Betreff: Stellungnahme zur Verbreiterung des Krautmühlenwegs im Verlauf der Rad-Vorrang-Route Aachen-Brand

in Bezug auf die Vorlage der Stadtverwaltung zur Verbreiterung des Krautmühlenweges im Rahmen der Rad-Vorrang-Route Brand, welche am Mittwoch, den 11.11.2020 in der BV Mitte auf der Tagesordnung steht (siehe: https://ratsinfo.aachen.de/bi/to010.asp?SILFDNR=4399), erhalten Sie von der Projektwerkstatt "Fahrradfreundliches Brand" eine Stellungnahme.

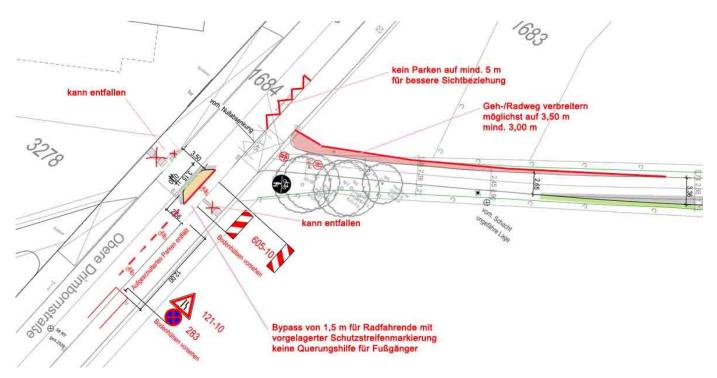
7. Es wäre wünschenswert, wenn man die starke Steigung am Ende des Krautmühlenweges zur Robert-Koch-Straße bis zum im Foto erkennbaren Asphaltansatz bei der Bank abflachen könnte. Eine Lösung wäre das derzeit gegenläufige Gefälle (rote Linien) zu einem einseitigen Gefälle zu ändern (blaue Linien). In diesem Rahmen könnten dann auch die derzeit steile Bordsteinkante und das Pflaster entfernt werden, um eine komfortabel zu befahrende durchgängige Asphaltfläche herzustellen. Entlang des südwestlichen Gehweges der Robert-Koch-Straße tritt so gut wie kein Fugängerverkehr auf und von daher ist hier eine Unterbrechung des Gehweges als "Straßenübergang" vertretbar.
